# Planungsänderungen infolge des Bürgerdialogs

Streckenabschnitt: Beyerstraße – Römerstraße – Saarlandstraße

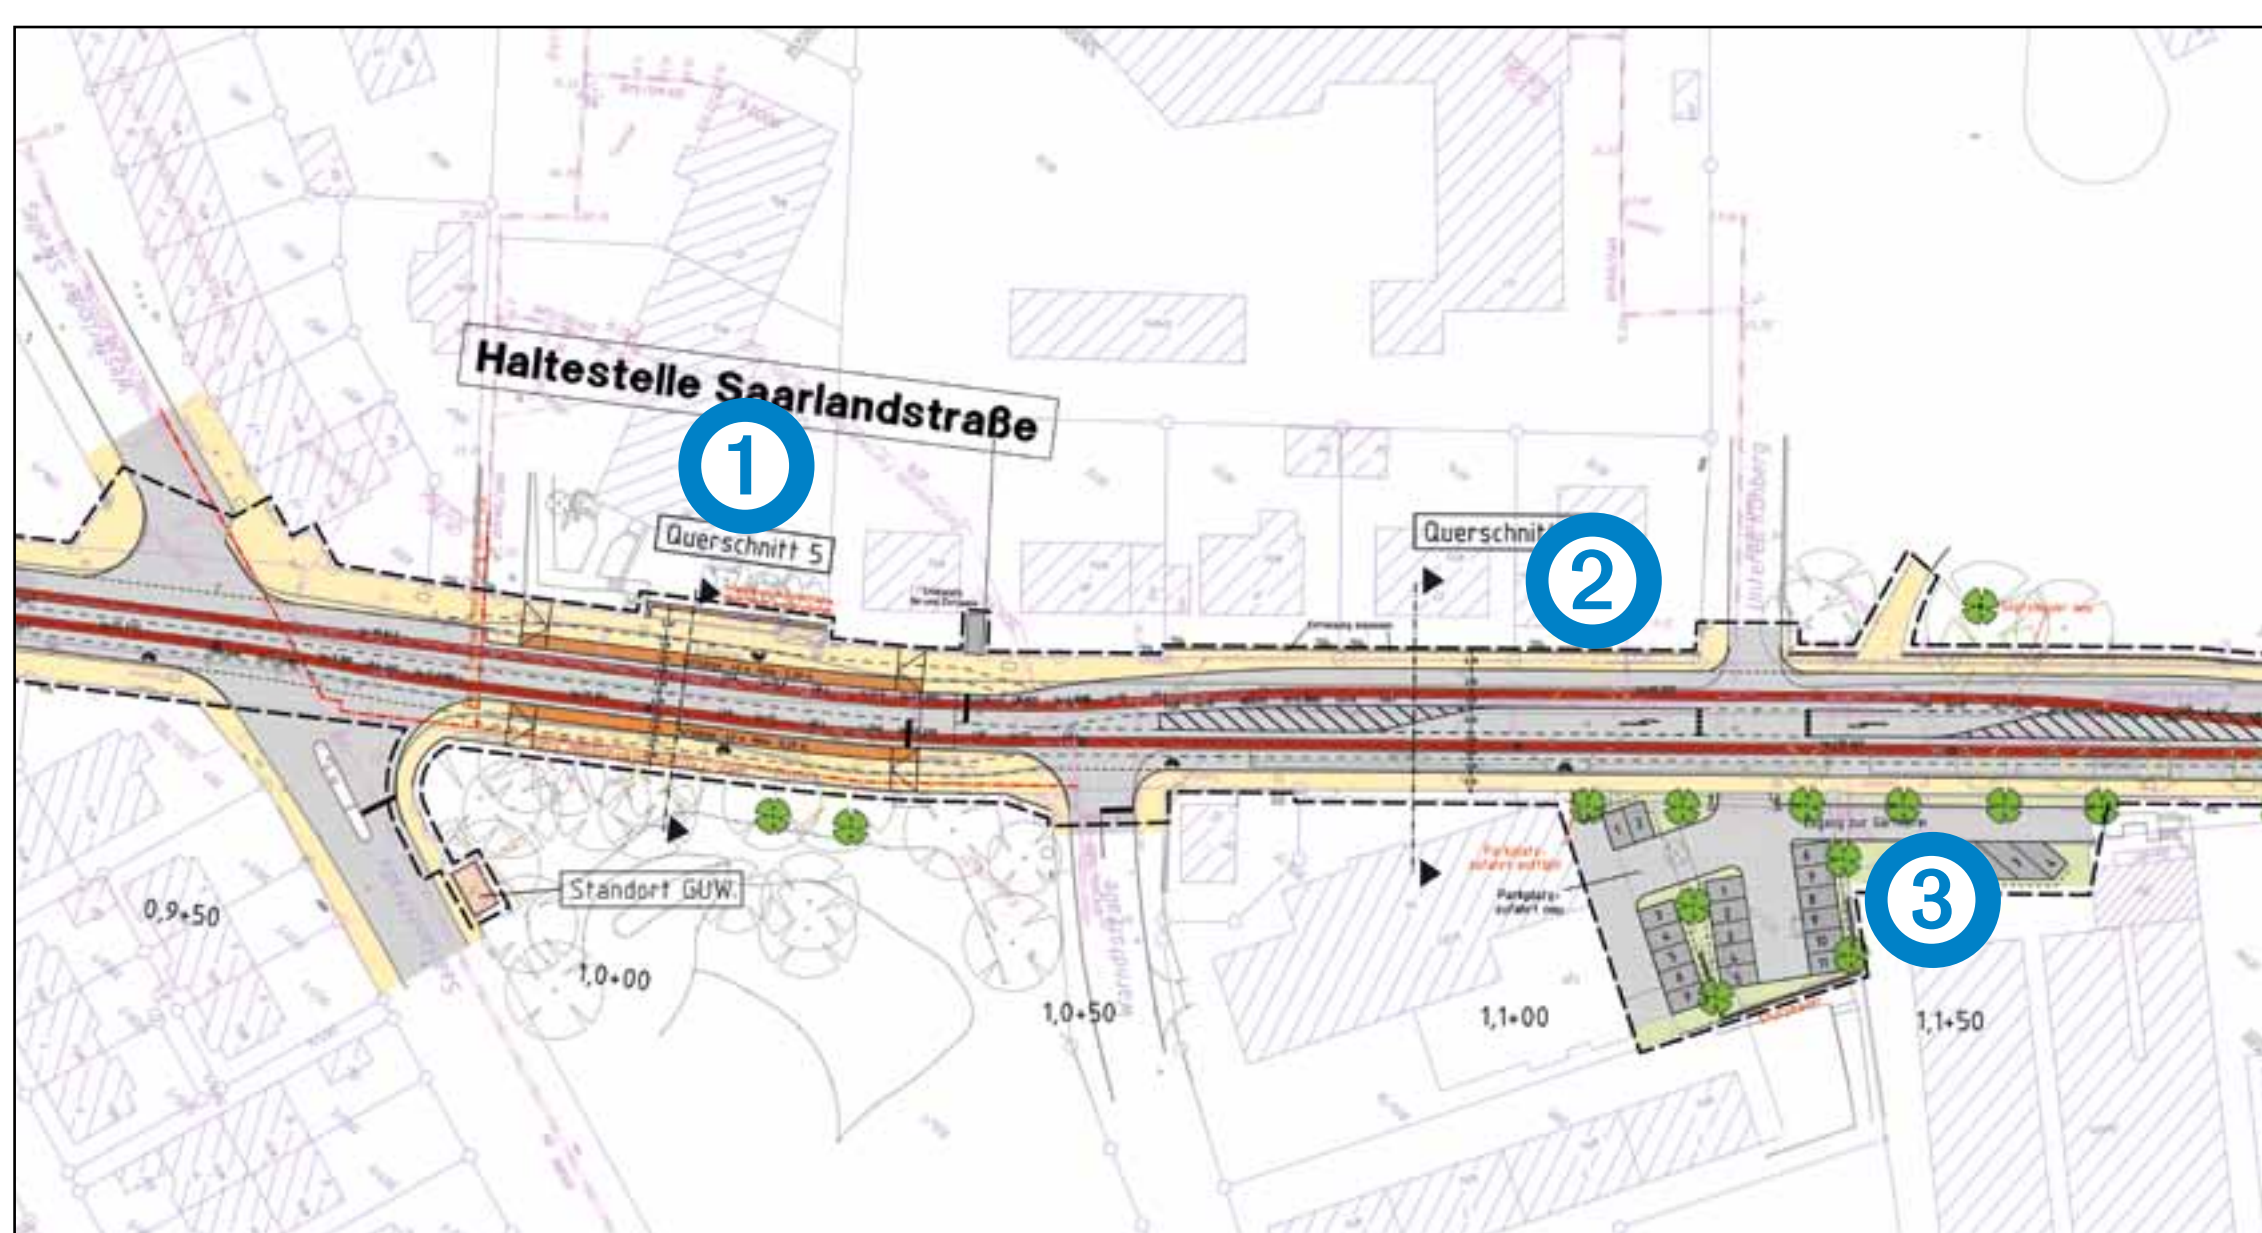
- 1** Die Beyerstraße ist eine wichtige Radverkehrsachse. Durch die Einrichtung eines durchgehenden Radfahrstreifens (auch im Abschnitt zwischen Römerstraße und Wagnerstraße gegen die Fahrtrichtung) wurde diesem Umstand Rechnung getragen.
- 2** Die Ausgestaltung der Beyerstraße wird wie eine Wohnstraße gewünscht. Die hohen Bordsteine zwischen Parkstreifen und Gehweg sollen niedriger gehalten oder zumindest abgerundet werden. Im Bereich der Fußgängerquerungen soll eine entsprechende Ausgestaltung (Belag, Poller) das Zuparken verhindern. Diese Anregungen

- werden umgesetzt: Der Bordstein zwischen Parkstreifen und Gehweg wird beispielsweise mit einem Höhenversatz von 5-6 cm versehen und kann ausgerundet werden.
- 3** Zur besseren Anbindung des Galgenbergs und der St. Hildegard-Schulen wurde auf Anregung der Bürgerschaft die Haltestelle Martin-Luther-Kirche so weit wie möglich in Richtung Zinglerstraße verschoben.

- 4** Einrichtung von Bogenschmieranlagen zur Vermeidung von Schallemissionen bei der Kurvendurchfahrt.
- 5** Optische Unterteilung zur Gliederung des Straßenzugs.

- 1** Radwegführung hinter dem Warte- bzw. Ausstiegsbereich der Haltestelle. Um Konflikte zwischen Radverkehr und Fußgängern/Fahrgästen zu vermeiden, soll die Wartefläche erweitert werden.
- 2** An dieser Stelle wird ein Verkehrlicher Knotenpunkt mit Linksabbiegespuren eingerichtet.

- 3** Die Parkplatzsituation im Bereich der Sparkasse und der Gärtnerei Holzschuh wird neu geordnet.
